**COMUNE DI FRANCAVILLA DI SICILIA**  
PROV. DI MESSINA

**ORDINANZA DI REVOCA SOSPENSIONE LAVORI**  
**Il Responsabile dell'Area Tecnica LL.PP. - Urbanistica**

## ISPEZIONE EDILIZIA

**OGGETTO:** "PROGETTO DI PARZIALE RISTRUTTURAZIONE E RESTANTE DEMOLIZIONE E RICOSTRUZIONE CON AMPLIAMENTO, AI SENSI DELL'ART. 3 DELLA L.R. 6/2010, DI UN FABBRICATO SITO IN VIA DEI MULINI NEL COMUNE DI FRANCAVILLA DI SICILIA AL NCEU' FG. 46 PART. 692."

Sopralluogo  
del 14/8/101  
ore 10,00  
e seguenti

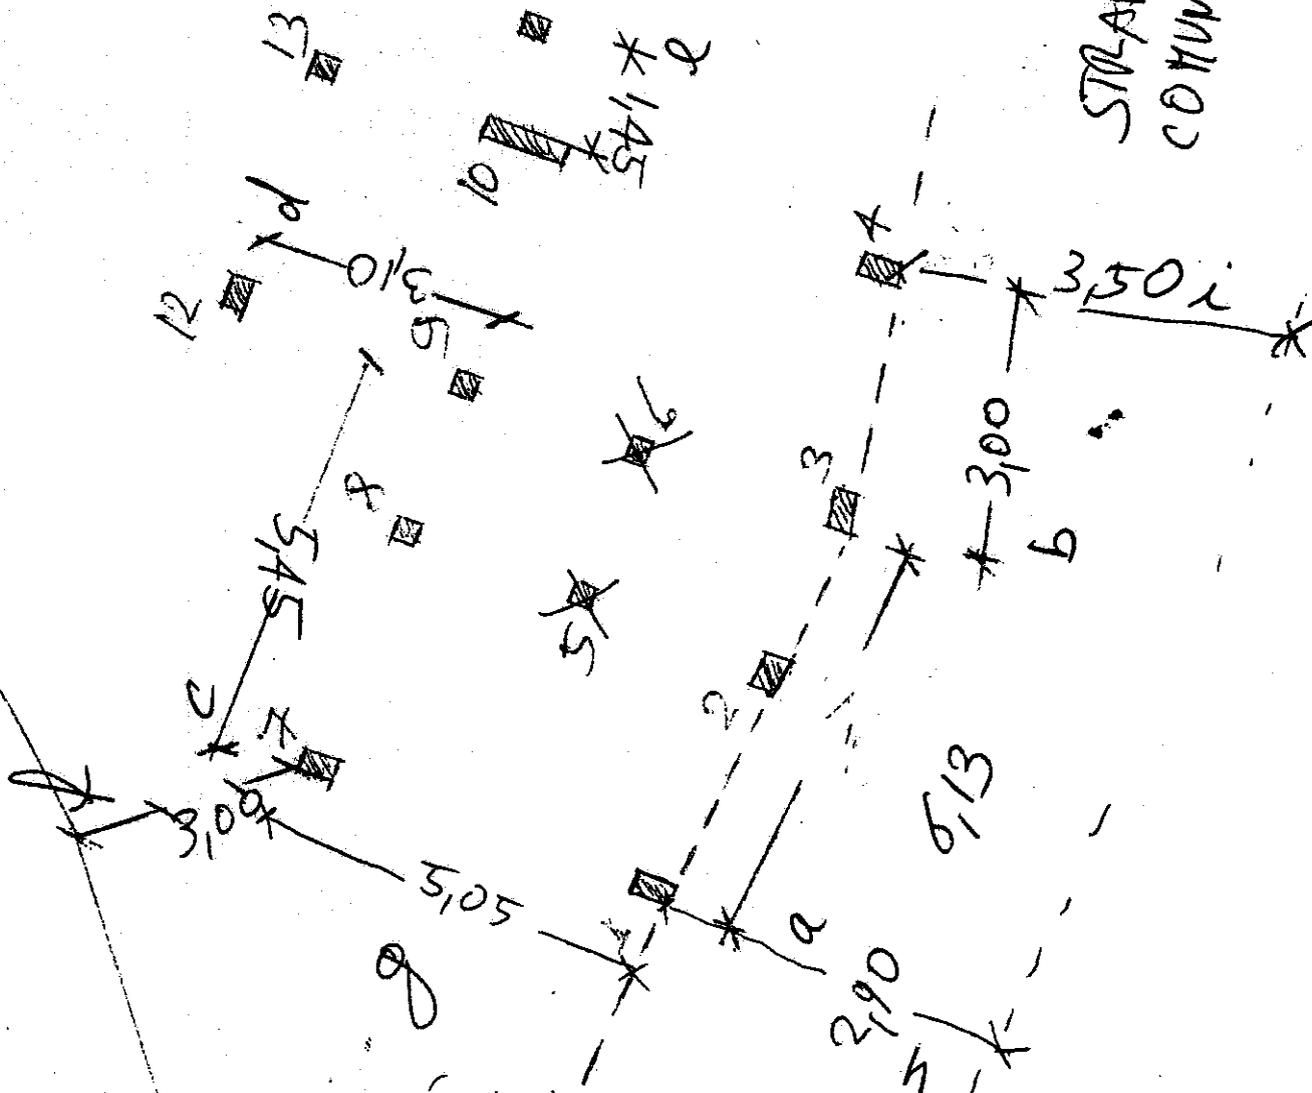
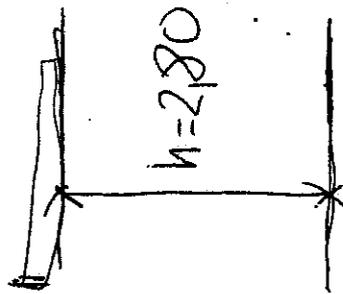
- 1) Il fabbricato esistente è stato integralmente demolito ed è in fase di ricostruzione .
- 2) La struttura realizzata è in C.A. ad una elevazione fuori terra ( H.2,80 calpestio P.T. ed intradosso del solaio ) è composta da nr. 13 pilastri in C.A. su fondazioni di travi rovesce e soletta in C.A. e laterizi pronta per lo getto.
- 3) La posizione dei pilastri in particolare del telaio 1- 2- 3-4, in allineamento alla strada comunale , come numerati dagli allegati al sopralluogo risultano posizionati in maniera diversa da quelli autorizzati ( ml.6,13 al posto di ml.5,45 tra i pilastri 1-3, e ml.3,00 anzichè ml. 3,70 tra i pilastri 3-4, la misura totale tra il pilastro 1- 4 è conforme, non risultano sul luogo i pilastri 5 e 6;
- 4) Tutte le altre misure rilevate risultano conformi al progetto autorizzato;

Il fabbricato esistente è stato interamente demolito. Viene riscontrata diverso posizionamento della pilastratura sul telaio 1-4, riscontrando misure intermedie in difformità tra i pilastri che fanno parte del telaio 1-4 in allineamento alla strada comunale, risultano realizzati n. 13 pilastri al posto dei 15 previsti.

## Raffronto tra la pianta e la linea di contorno c

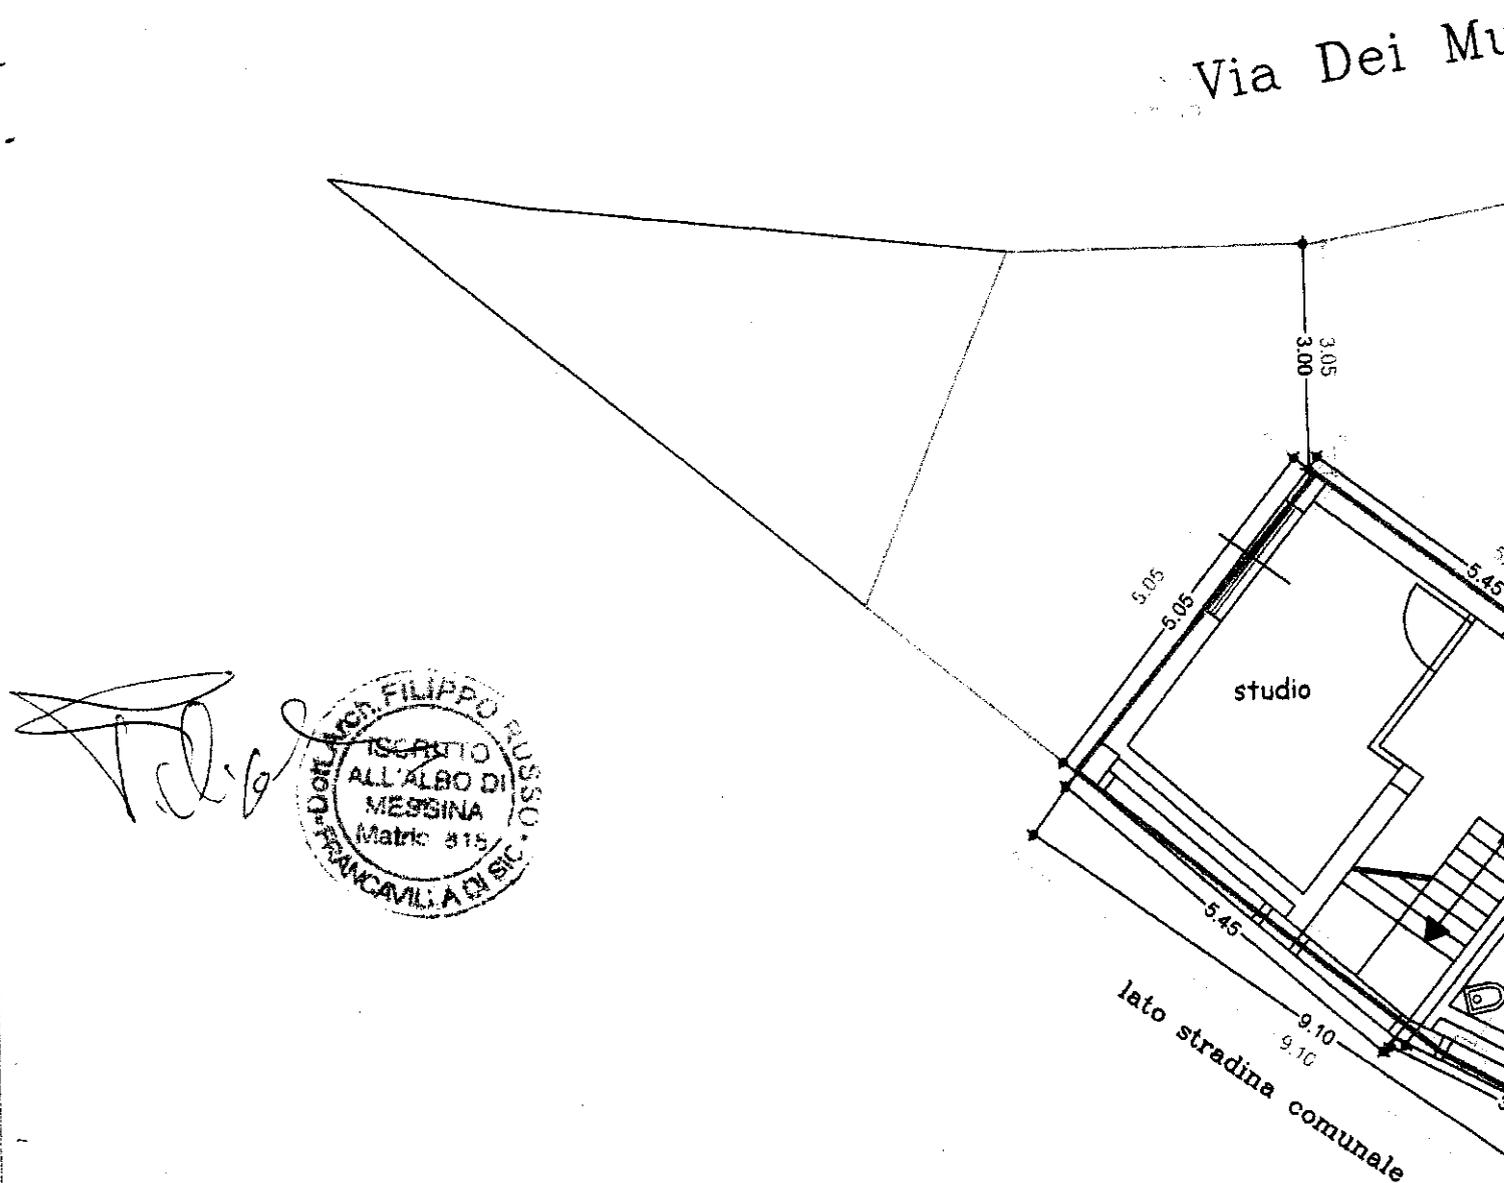
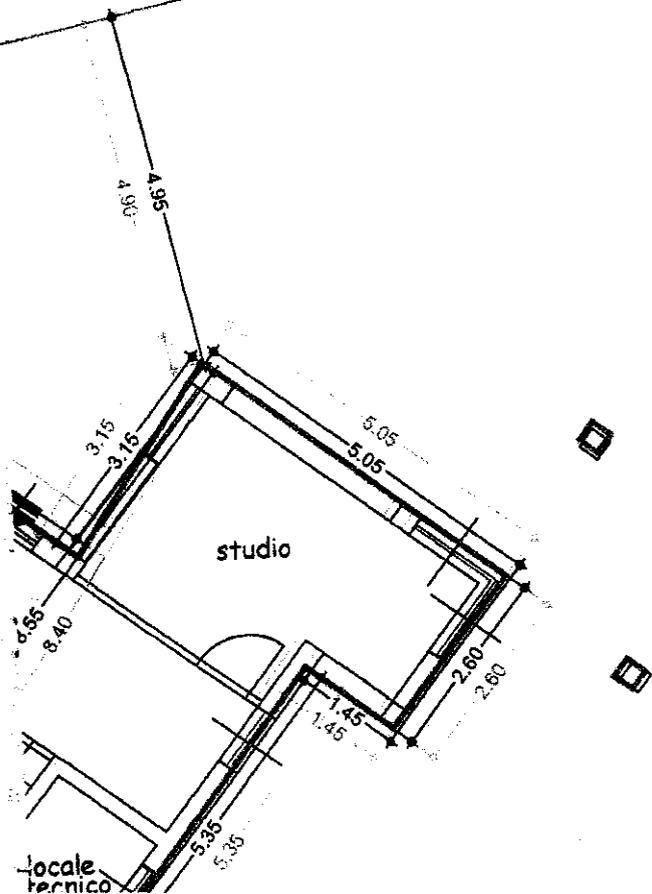
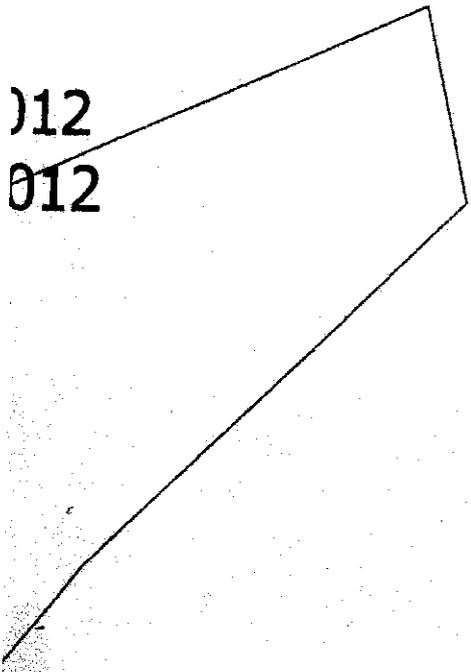
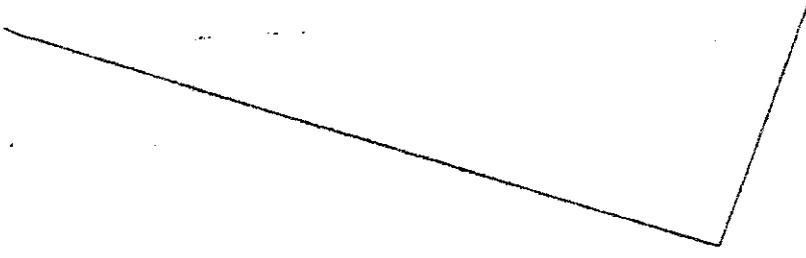
Nel disegno allegato, relativamente allo stato realizzato, si è costruita la sagoma planimetrica congiungendo gli spigoli dei pilastri e si è sovrapposta al progetto assentito.

Come è facilmente rilevabile raffrontando i singoli lati, le distanze risultano quasi del tutto identiche allo stato di progetto.

Relativamente al lato del fabbricato prospettante la stradina comunale retrostante, che si presenta con una linea spezzata (il lato in progetto misura 9,10 cm e allo stato attuale risulta 9,10), i pilastri centrali, a seguito di una lieve rotazione e traslazione degli assi di allineamento si trovano oggi leggermente spostati (scostamenti in ogni caso interni al corpo edilizio), ciò però non costituirà in alcun modo una difformità alla sagoma

planimetrica in quanto nella realizzazione del muro perimetrale confinante con la strada si ricostruirà la stessa sagoma prevista nel progetto. La modesta rotazione e traslazione dei due elementi verticali è stata necessaria per il miglior adattamento degli stessi al luogo e per meglio assestare lo squadramento dei pilastri.

Inoltre si vuole rappresentare che il muro originario del manufatto confinante con la stradina comunale retrostante, che peraltro si trovava in cattivissime condizioni strutturali, si è presentato con la parete a contatto con il terrapieno sottostrada alquanto irregolare e non parallela alla linea del muro interno, ciò ha anche comportato l'esigenza di posizionare i due pilastri centrali, come sopra riportato, cautelativamente, con una lieve rotazione e traslazione degli assi, il che ha conseguentemente portato allo spostamento di entrambi, in media, di circa 10 cm all'interno rispetto a quanto previsto (la larghezza complessiva del corpo strutturale misurata dal vertice della linea spezzata del lato retrostante del fabbricato al pilastro esterno opposto, è nel progetto di m. 8,55, mentre allo stato attuale risulta di m. 8,40 con una contrazione di 15 cm che in percentuale è dell'ordine dell'1,75 % e quindi notevolmente contenuta nei limiti di tolleranza di cantiere, anche se a rigor di logica si tratta di diminuzione e non di aumento che avvantaggerebbe la sicurezza in termine di minor massa strutturale realizzata e che in ogni caso nella costruzione delle murature perimetrali sarà assolutamente ricolmata ricostruendo la sagoma di progetto mantenendo l'originaria misura di m. 8,55).

Si rappresenta, ancora, che i due pilastri centrali in prossimità del vano scala, riportati nel disegno del progetto architettonico in atti in Codesto Comune, durante la fase calcolistica della struttura sono risultati inefficaci e ininfluenti e pertanto per il miglior rapporto qualità/costi e miglior efficienza complessiva della struttura, non sono stati previsti nella pratica strutturale regolarmente depositata al Genio Civile di Messina con le modalità dell'art. 32 della L.R. 7/2003 e di cui al prot. 0188877 del 21.05.2012 e quindi non sono stati realizzati.

Pertanto, tenuto conto di quanto descritto e visto l'allegato elaborato tecnico, si rappresenta che i lievissimi scostamenti registrati raffrontando quanto realizzato con quanto autorizzato comporteranno a lavori ultimati il non superamento dei parametri edilizi del 3% di quelli previsti in progetto, costituendo mere tolleranze di cantiere così come consentito dall'art. 7 della L.R. 10 agosto 1985 n. 37 e in ogni caso come espressamente prevede l'art. 15 della L. 28 febbraio 1985 n. 47, prima della dichiarazione di fine lavori può essere chiesta l'approvazione di varianti (anche in D.I.A.) che non comportino modifiche alla sagoma, aumento di superfici e volumi e cambio di
